Добавление 110: Правила № 111

Исправление

ЕДИНООБРАЗНЫЕ ПРЕДПИСАНИЯ, КАСАЮЩИЕСЯ ОФИЦИАЛЬНОГО УТВЕРЖДЕНИЯ АВТОЦИСТЕРН КАТЕГОРИЙ N И O В ОТНОШЕНИИ ИХ УСТОЙЧИВОСТИ К ОПРОКИДЫВАНИЮ

Рис. 1: Поперечное сечение автоцистерны

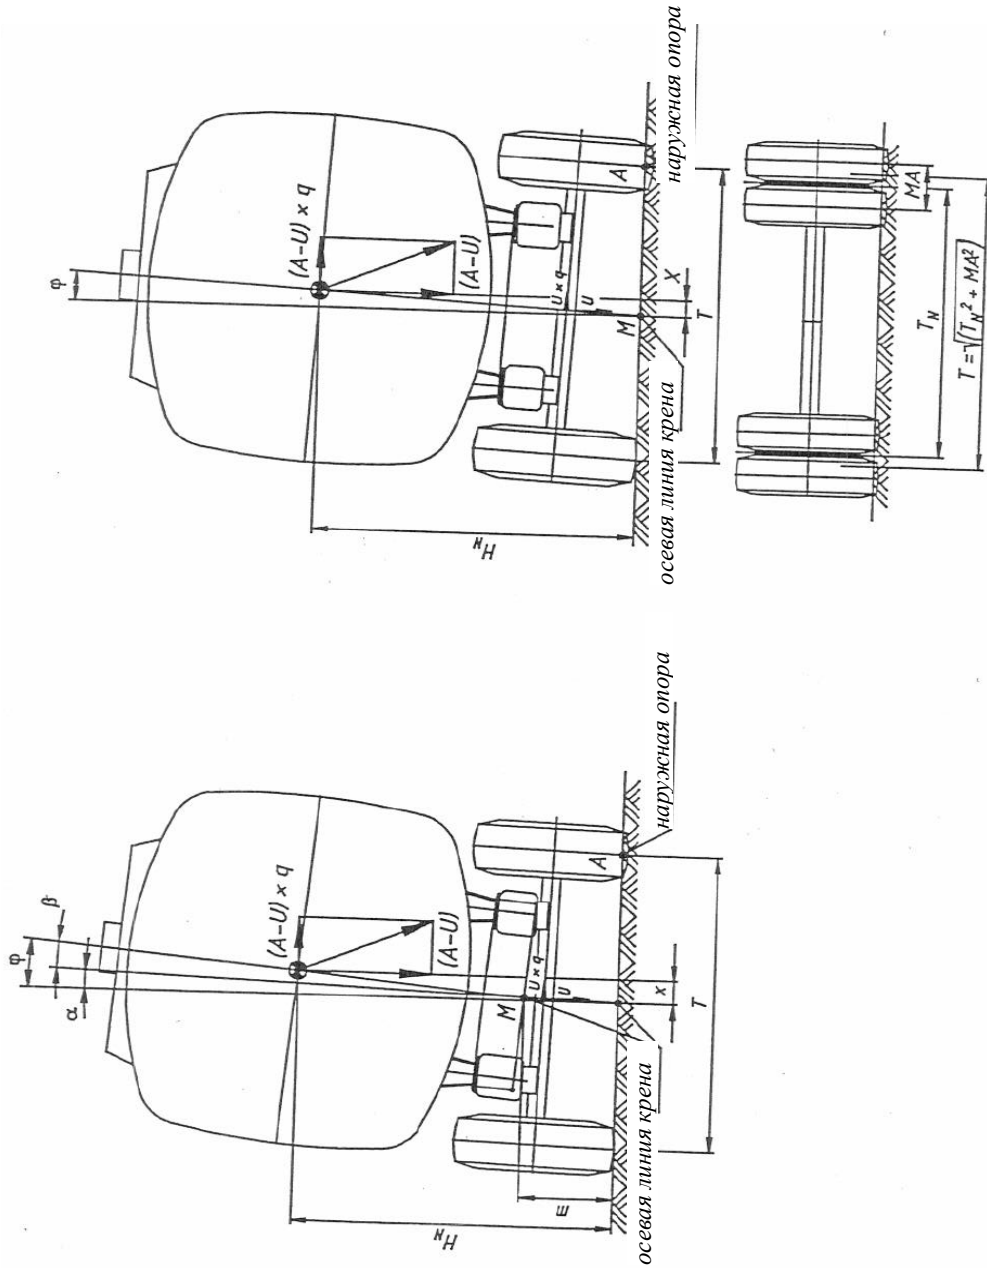
Приложение 4

Рис. 1, исправить следующим образом:
